ALCALDÍA MAYOR DE BOGOTÁ D.C. GOBIERNO SEGURIDAD Y CONVIVENCIA Fondo de Prevención y Atención a Emergencias	CONCEPTO TÉCNICO DE REVISIÓN DE ESTUDIOS DE RESPUESTA DE AMPLIFICACIÓN LOCAL DE ONDAS SÍSMICAS	Código:	GPR-FT-09
		Versión:	01
		Código Documental:

1.1	CONCEPTO TÉCNICO No. CT:	5398
1.2	ÁREA:	INVESTIGACIÓN Y DESARROLLO
1.3	COORDINACIÓN:	CONCEPTOS TÉCNICOS
1.4	REFERENCIA CRUZADA RADICADO FOPAE:	2008ER11507, 2008ER14133
1.5	RESPUESTA OFICIAL No. RO:	33027

2.1	SOLICITANTE:	CAMILA CASTELL CÓRDOBA CURADURÍA URBANA NO.5
2.2	PROYECTO:	MONET
2.3	LOCALIDAD:	11 SUBA
2.4	UPZ:	18 BRITALIA
2.5	BARRIO O SECTOR CATASTRAL:	PORTALES DEL NORTE
2.6	DIRECCIÓN:	CALLE 153 ENTRE CARRERAS 63 A Y 65
2.7	CHIP:	AAA0169DKWW
2.8	FECHA DE EMISIÓN:	5 DE DICIEMBRE DE 2008
2.9	EJECUTOR DEL ESTUDIO:	JEOPROBE Ltda.

El presente concepto técnico corresponde a la **segunda revisión** realizada por la Dirección de Prevención y Atención de Emergencias, del informe "Asesoría Geotécnica y Sismológica para la Evaluación de la Amenaza Sísmica del Proyecto Monet" elaborado por el Ing. Jorge Alberto Rodríguez, a construirse en el predio ubicado en la Calle 153 entre Carreras 63A y 65 de Bogotá. El cual fue radicado el

Figura 1. Localización del Proyecto Monet.

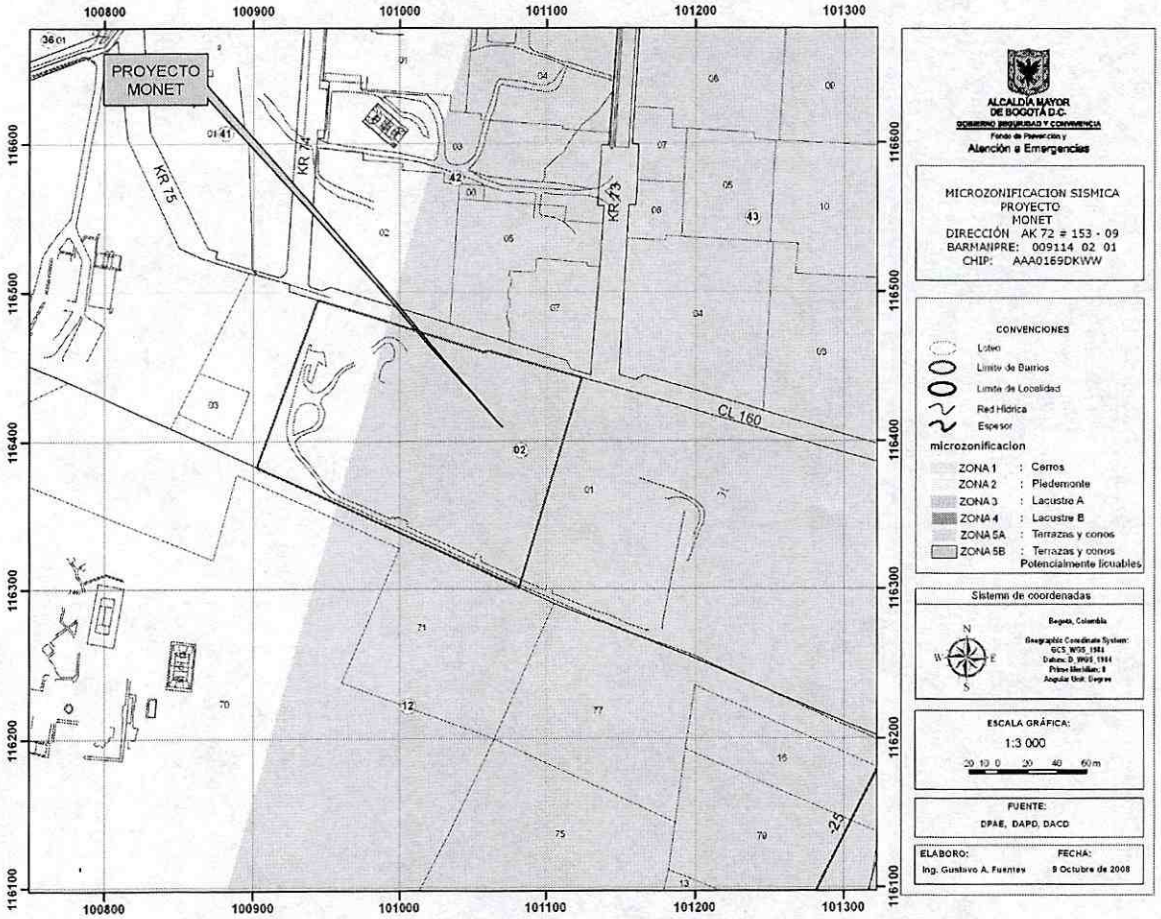
En el numeral 1.1 y 3.2 del informe, se indica que el sitio del proyecto se encuentra localizado en la franja de transición entre las Zonas 2 – Piedemonte y 3 – Lacustre A según el Decreto 193 de 2006, lo cual es consistente con la localización presentada en la Figura 1 del presente concepto.

El estudio CUMPLE con este requerimiento.

Figura 2. Espectro de diseño recomendado para el proyecto Monet.

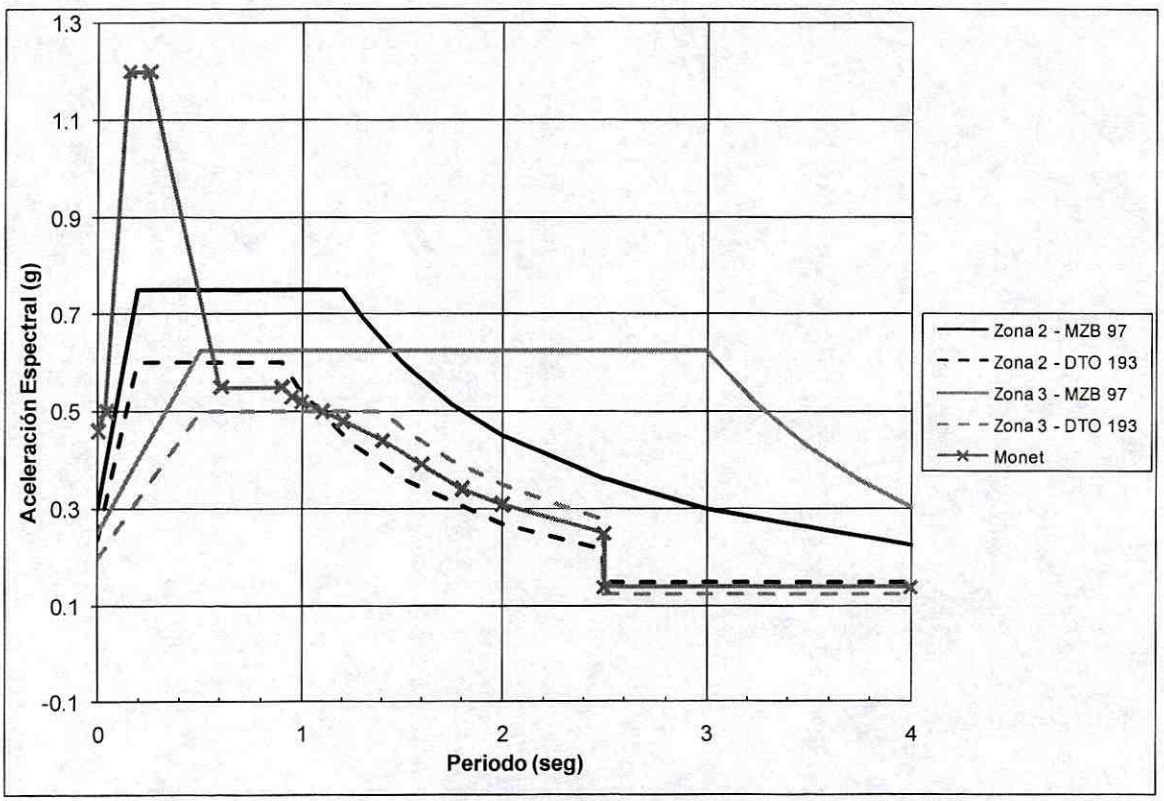
Con base en los resultados de la modelación el consultor clasifica el perfil del sitio de estudio como transición entre las Zonas 2 – Piedemonte y 3 – Lacustre A y recomienda utilizar como espectro de diseño el mostrado en la Figura 3.44 del informe, el cual se presenta en la Figura 2 del presente concepto.

El espectro propuesto inicia con una Sa 0.46 g asciende hasta 0.5 g en 0.04 segundos donde cambia de pendiente y asciende hasta 1.2 g en 0.15 segundos continuando con este valor hasta 0.25 segundos, donde toma el valor promedio de los espectros mínimos de Zonas 2 – Piedemonte y 3 – Lacustre A.

El estudio CUMPLE con este requerimiento.
